COMUNE DI CUNEO

PIANO GENERALE DEL TRAFFICO URBANO - APPROVAZIONE -

AGGIORNAMENTO PIANO URBANO DEL TRAFFICO

*Relazione contenente le controdeduzioni alle osservazioni al Piano
adottato in Giunta con D.G.C. n.19 del 26/01/2017*

Collegamenti ciclabili nell'Oltre Gesso

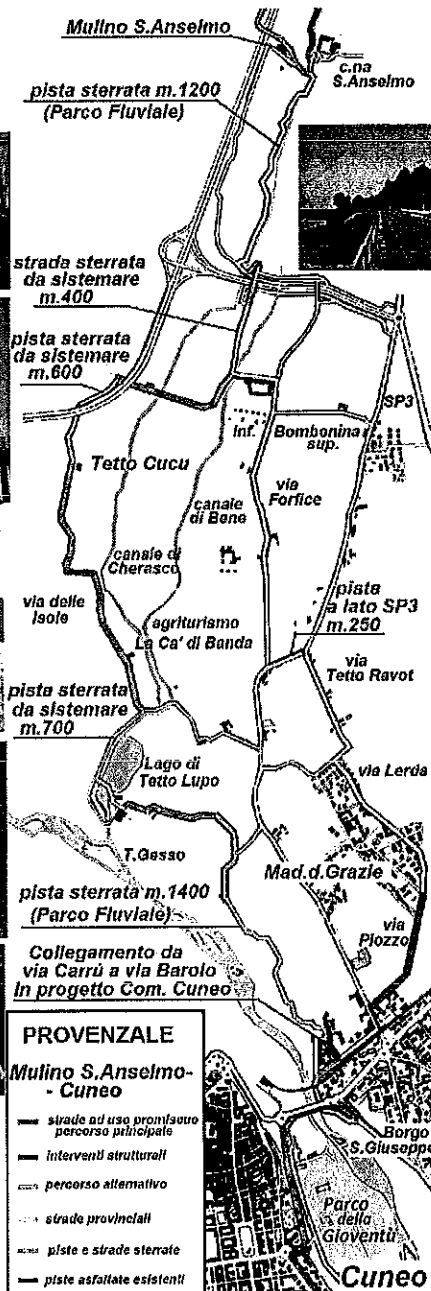
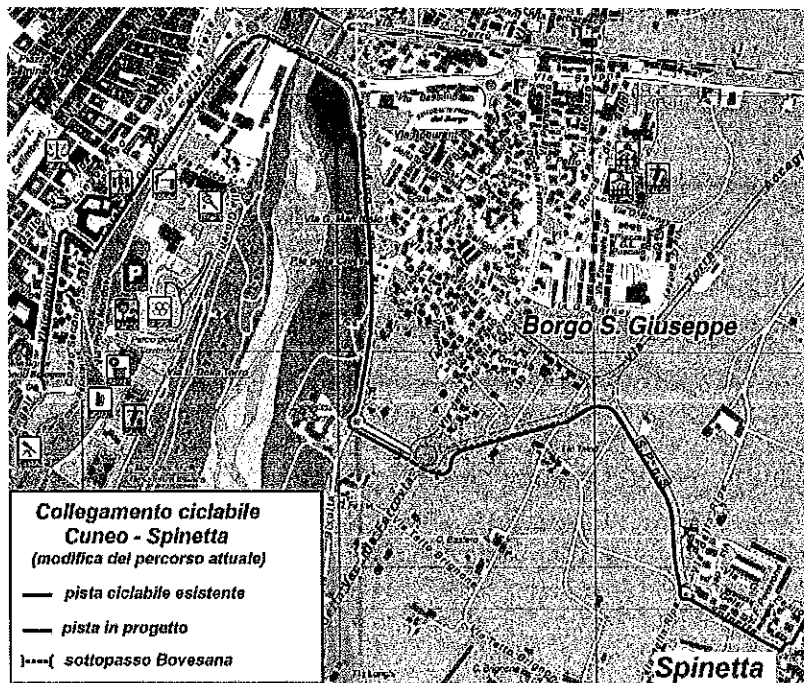
Ciclovia Provenzale dal Mulino S.Anselmo a Cuneo

Gli accordi per la compensazione ambientale dopo la realizzazione dell'autostrada prevedevano anche la sistemazione delle piste nel Parco Fluviale.

Tra queste sarebbe auspicabile destinare una al tracciato dell'aciclovvia Provenzale, dal mulino S.Anselmo (prossimo Museo del Parco) al sottopasso dei ponti sul Gesso. Il grande cavalcavia sull'accesso autostradale si collegherebbe alla pista esistente e al breve raccordo che la collega alla frazione Bombonina su cui svetta l'antica torre cuspidata. Quindi si prospettano due possibili tracciati: ancora sull'alto argine da via Forfice a via Tetto Ravot, via Lerda e via Piozzo della frazione Madonna delle Grazie, oppure attraverso l'ambiente naturale del Parco Fluviale, dotato di strutture di informazione e di accoglienza, lungo le piste e le stradine riservate (via delle Isole, via del Lupo). In seguito al previsto collegamento tra le via Barolo e Carrù risulterebbe facilitato l'accesso al sottopasso dei ponti sul Gesso (ancora migliorabile) e alla pista esistente che sale all'altopiano della città di Cuneo (corso Marconi) con la gradevole alternativa dell'ascensore panoramico dal Parco della Gioventù.

La presenza della ciclovia Provenzale valorizzerebbe ulteriormente il Parco Fluviale e consentirebbe una gradita estensione delle escursioni extraurbane.

Tra i punti critici che ostacolano l'estensione delle piste urbane nell'Oltre Gesso è particolarmente ingombrante la presenza della circonvallazione est definita "Bovesana", la cui realizzazione incautamente non valutò la necessità degli attraversamenti riservati alla viabilità ciclabile e ai pedoni. Tale ostacolo si presenta nel tracciato della pista diretta a Spinetta, che praticamente si interrompe presso la grande rotonda della strada maggiore. La recente realizzazione di un tratto di pista lungo via del Borgo Gesso offre l'opportunità di una modifica dell'attuale percorso. L'estensione lungo via del Borgo Gesso (già prevista) potrebbe proseguire contornando la rotonda con via Bisalta (riservata ai residenti) e superare la Bovesana mediante un sottopasso presso la rotonda della ex ferrovia, facilitato dal dislivello esistente. Proseguendo a lato della strada maggiore, la nuova pista troverebbe la continuità con quella esistente che sale a Spinetta, estensibile poi verso Roata Canale e Villaggio Colombo (rotonda prevista sulla SP564). Tracciato da tenere in considerazione anche per un progetto di collegamento Cuneo-Mondovì (Rete regionale dei percorsi cicloturistici prioritari (Progetto approvato con DGR 27/7/2015). Il nuovo tracciato eviterebbe l'attraversamento dell'abitato di Borgo S. Giuseppe (via Savona, via vecchia Ferrovia, via Spinetta) e consentirebbe l'estensione dei percorsi urbani accessibili in sicurezza dalla totalità dell'utenza ciclabile.

Il Piano ha individuato nel Biciplan gli itinerari ciclabili che permettono uno spostamento sistematico casa - lavoro e casa- scuola da effettuare con la bicicletta. Pertanto alcuni percorsi non sono stati mappati perché hanno una valenza naturalistica e turistico - sportiva. Questo tipo di itinerari, inoltre, interessano un territorio più esteso di quello del Comune di Cuneo: pertanto, la loro individuazione e mappatura dovrebbe essere rimandata, ad esempio, al Piano della Mobilità Sostenibile, che ha una visione temporale e spaziale più ampia di quella del PUT.

L'itinerario portante 4 " Asse EST" del Biciplan può essere implementato su via del Borgo Gesso - via Bisalta a Borgo S. Giuseppe.

Per quanto sopra riportato dalle controdeduzioni tecniche si ritiene l'osservazione **ACCOGLIBILE SOLO** riguardo alla prosecuzione del collegamento ciclabile di progetto in via del Borgo Gesso - via Bisalta, a Borgo S. Giuseppe (itinerario portante 4 del Biciplan).

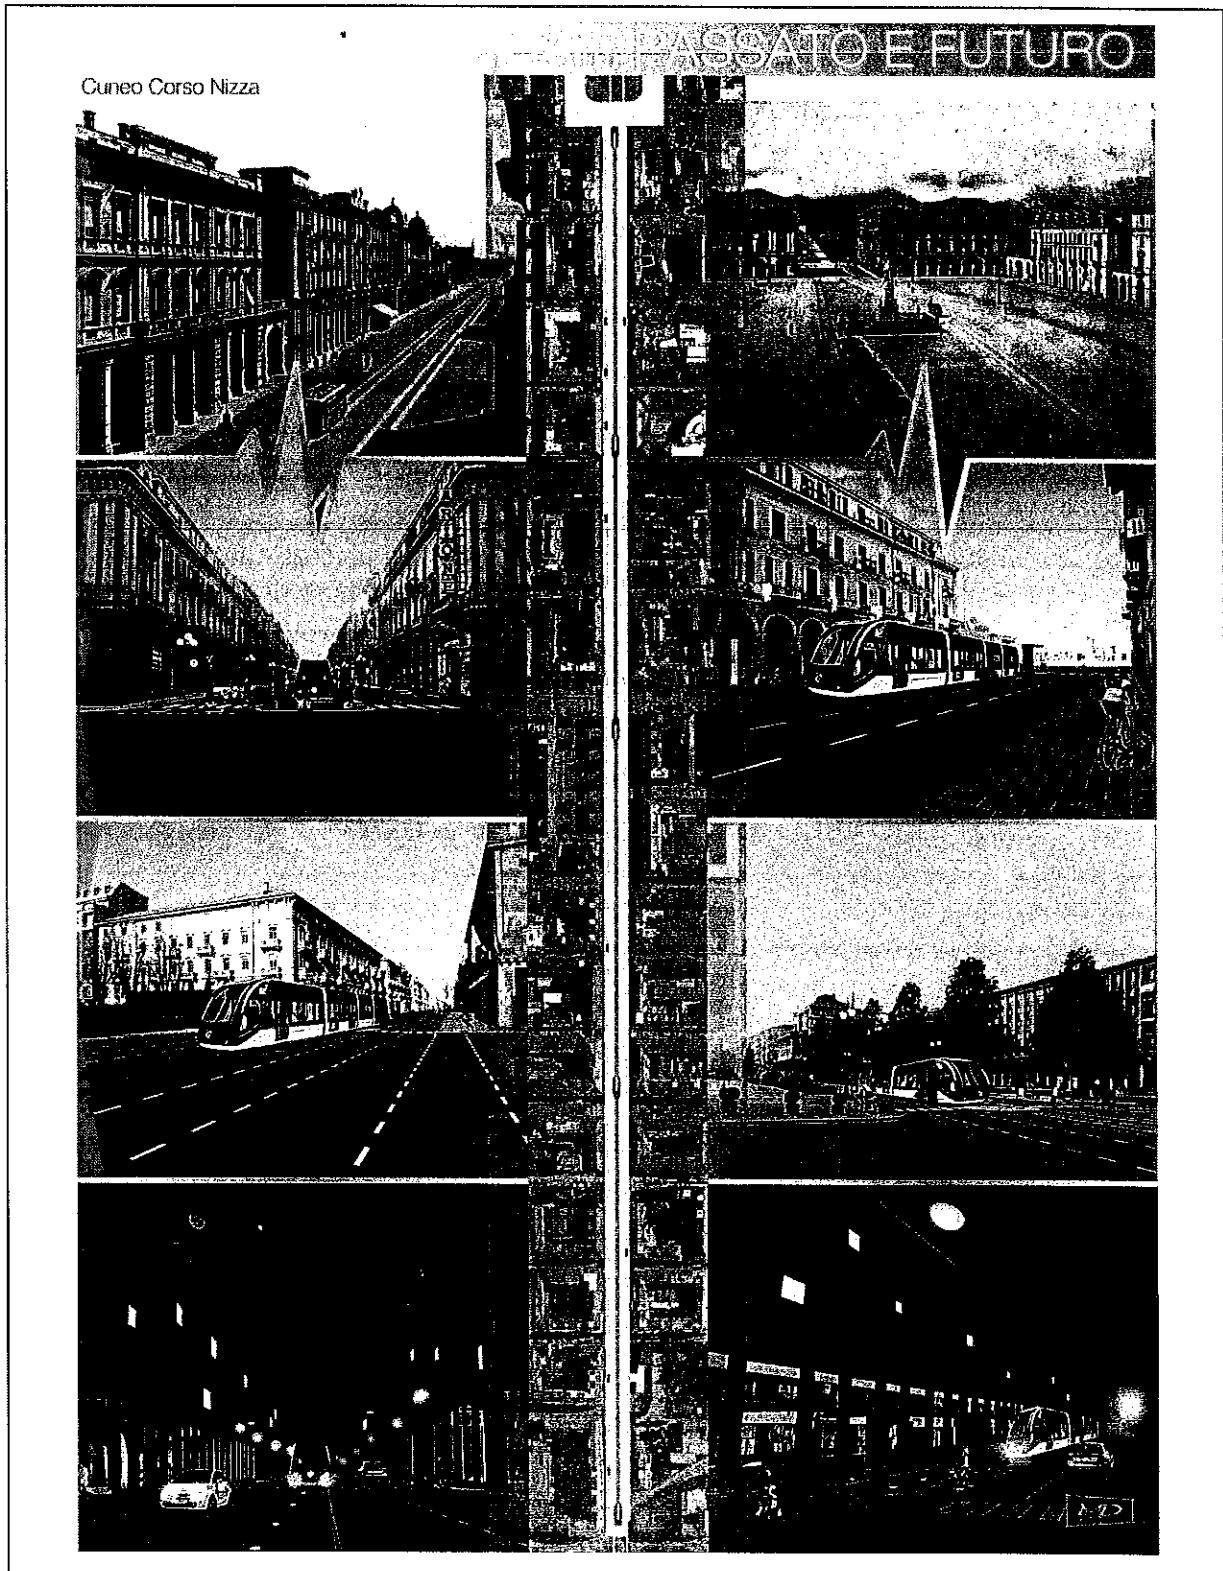
L'intervento è sì limitato al solo asse retto, Corso Nizza, ma risulta essere essenziale per il raggiungimento dei suddetti obiettivi, oltre a garantire un'opportunità di sviluppo futuro per il Comune di Cuneo collegando la centrale Piazza Galimberti alla più esterna Piazza della Costituzione.

Il progetto, si pone l'obiettivo di intervenire sull'offerta di mobilità alternativa sostenibile, silenziosa e veloce ed è orientato al contenimento della domanda di mobilità su auto. In questo modo l'elevato traffico presente su Corso Nizza avrebbe una migliore organizzazione con una riduzione dell'impatto ambientale del sistema della mobilità e una riduzione della congestione del traffico, aumentando così la sicurezza e la qualità urbana delle strade.

Il nuovo progetto permetterà l'inversione di marcia su Corso Nizza, ora possibile in quasi tutti gli incroci con strade minori, solamente in 3 tre punti: Corso Dante Alighieri, Corso Giolitti-Corso Carlo Brunet e Corso Galileo Ferraris-Corso Vittorio Emanuele II. Attraverso un opportuno sistema semaforico verrà garantita l'alternanza di traffico (automobili-tram-pedoni), le corsie saranno due per senso di marcia e la presenza intervallata di pensiline da un lato e parcheggi in linea dall'altro costringerà le autovetture a compiere una serpentina con conseguente diminuzione di velocità.

La scelta del tram senza fili, alimentato da terra, risulta una soluzione elegante in un contesto storico delicato come Corso Nizza preservando così il patrimonio architettonico urbano.

Il titolo Tra(m) Passato e Futuro vuole ricordare la presenza di una tramvia in Corso Nizza dal 1877 al 1948 che collegava le città di Cuneo, Borgo San Dalmazzo e Demonte, partendo da Piazza Galimberti. Passato che si collega con la nuova proposta per il futuro.

Le direttive sui piani del traffico impongono il PUT come piano di immediata realizzabilità con l'obiettivo di contenere al massimo, mediante interventi di modesto onere economico, le urgenti criticità della circolazione. Criticità, radicate e strutturali, potranno essere rimosse solo attraverso potenziamenti dell'offerta infrastrutturale e di servizi di trasporto pubblico collettivo, che costituiscono l'oggetto principale dei Piani dei Trasporti, realizzabile nel lungo periodo (arco temporale decennale).

La proposta di un sistema di mobilità in sede fissa e alternativo all'auto per Corso Nizza è interessante ma la sua valutazione non è possibile in un piano di breve periodo come il PUT.

Per quanto sopra riportato dalle controdeduzioni tecniche si ritiene l'osservazione **NON PERTINENTE**, ma **CONDIVISIBILE**.
